INFORME FINAL SOBRE AUDITORÍA DE INVERSIÓN EN INFRAESTRUCTURA EN LA DIRECCIÓN DE ARQUITECTURA, REGIÓN DE AYSÉN

INFORME FINAL Nº16 DE 2011, SOBRE AUDITORÍA DE INVERSIÓN EN INFRAESTRUCTURA EN LA DIRECCIÓN DE ARQUITECTURA, REGIÓN DE AYSÉN.

Con el fin de dar cumplimiento al trabajo de fiscalización, se selecciono como muestra la obra de infraestructura deportiva 'Construcción del Polideportivo de Puerto Aysen', cuyo monto de inversión alcanza a M\$5.093.370, equivalente al 100% del universo antes identificado

Fotografia N°1. Deformación de un pilar del sector salas multiusos-canchas de tenis exteriores.

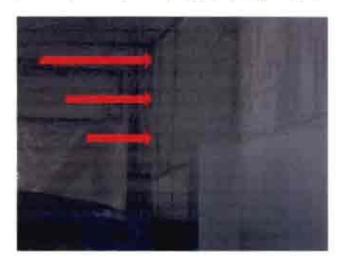
5) Se observó la deformación y pérdida de geometria de un pilar del sector de las salas multiusos y las canchas de tenis exteriores, desniveles y acabados no homogéneos en las superficies de terminación de algunos muros de la zona de camarines y baños: desaplomes en los muros del sector gimnasio y, exceso de

material en los muros del sector de recepción del gimnasio. (Ver anexo, fotografías N°s 1.2, 3, 4 y 5).

El Servicio indica que, respecto a la deformación del pilar en el sector de las salas multiusos, ésta se pretende rectificar con un desgaste del hormigón. Agrega la Dirección de Arquitectura que en las zonas de camarines y gimnasio, según lo indicado en especificaciones técnicas del proyecto, la terminación superficial consultada corresponde a cerámica. Asimismo, en relación a los excesos de material en la superficie de los muros de la recepción del gimnasio, señala que se debe a la mezcla utilizada al momento de hormigonar ante lo cual el contratista, antes de dar recepción a las obras, deberá pulir las mismas, eliminando todo resto de cualquier material que no corresponda a la superficie correctamente acabada.

En atención a lo indicado por la Dirección, respecto a las acciones tendientes a corregir la deformación del pilar del sector de las salas multiuso, los excesos de material en los muros del área de recepción del gimnasio y la terminación superficial correspondiente a cerámica consultada para los muros de los camarines y baños, se ha estimado pertinente mantener lo observado, hasta que en una futura visita a ese Servicio, se verifique el efectivo y homogéneo acabado de las superficies, sin perjuicio del tipo de terminación que éste considere y dentro de los plazos de ejecución establecidos en el programa de trabajo.

- 2.6 En relación a la observación Técnico-Constructiva 5), sobre las deficiencias en pilares, muros y superficies de terminación de la zona de camarines, baños y gimnasio, el Servicio deberá tomar las medidas tendientes a corregir el acabado de las superficies, sin perjuicio del tipo de terminación que éste considere y dentro de los plazos de ejecución establecidos en el programa de trabajo, evitando asi, solicitar la recepción de las obras con observaciones técnicas.
